Treppe Nord als Sicherheitstreppenraum / Kellertreppe getrennt von SiTr

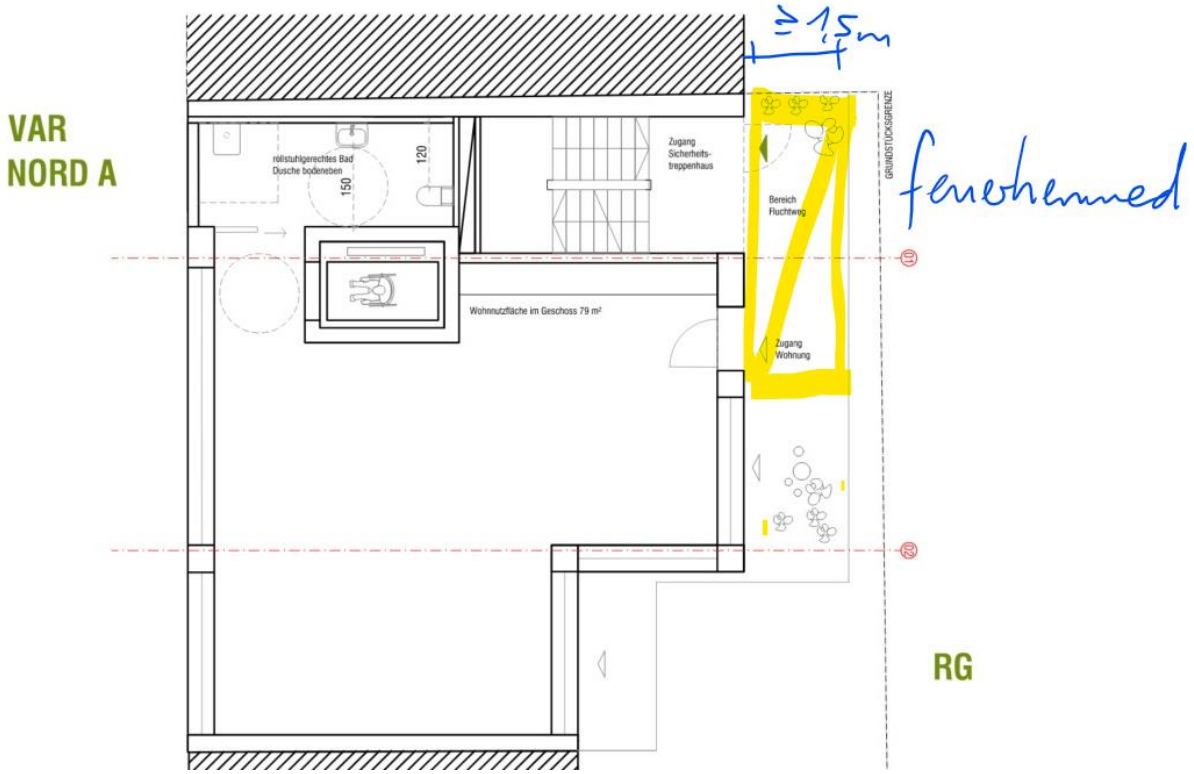
EG:
Die Ausgangstüre des SiTr führt nicht direkt ins Freie, sondern in einen überdeckten Bereich. Vom Gemeinschaftsraum zu dem überdeckten Bereich ist daher eine Sicherheitsschleuse auszubilden. Es ist nicht möglich statt der Inneren Brandschutztüre zusätzlich den Zugang zum Sicherheitstreppenraum mit einer Anforderung zu belegen, da diese Türe für die Nutzung auch offen stehen kann.

Postkästen:
Als „nichtbrennbare Einbauten“ können Postkästen auch im SiTr belassen werden, da nur vorsätzliche Brandstiftung zu einem Brandereignis der Post führen könnte.

OG:
Zugänglichkeit über Balkon: Der Balkon als Bestandteil des einzigsten Rettungsweges muss feuerhemmend ausgebildet sein. Zum Schutz der Treppenraumaußenwand vor einem Brand im darunterliegenden Geschoss und damit keine feuerhemmende Balkonbrüstung ausgeführt werden muss, ist eine Mindesttiefe von 1,50 m der feuerwiderstandsfähigen Balkonplatte erforderlich.

UG:
Bei dem Abgang zum UG handelt es sich nicht um einen SiTr. Es ist daher eine feuerbeständige Trennung über den Treppenlauf zwischen Treppenraum UG und SiTr erforderlich. Im Umkehrschluss bestehen im Kellergeschoss keine Anforderungen an eine Sicherheitsschleuse. Der „Lärmraum benötigt jedoch daher einen 2. Rettungsweg bspw. über eine festinstallierte Notleiter.
